改善箇所説明図

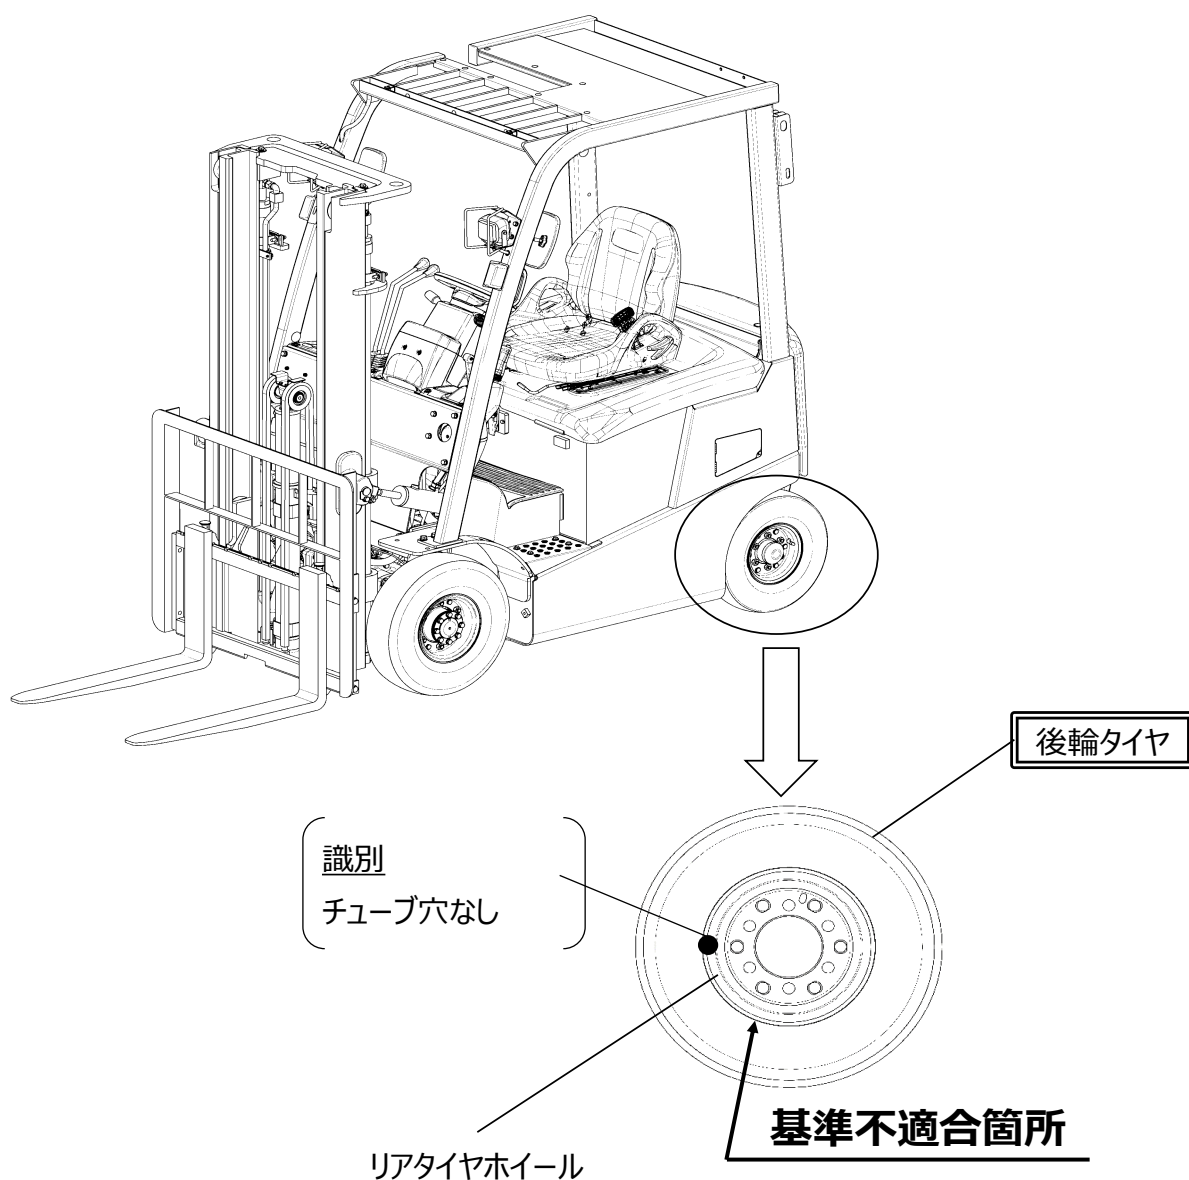
電気式フォークリフトにおいて、リアタイヤホイールの強度が不十分なため、亀裂が発生するものがある。
そのため、そのまま使用を続けると、リアタイヤホイールが破損し、最悪の場合、タイヤが脱落する。

全車両、左右リアタイヤ及び、リアタイヤホイールを対策品へ交換する。
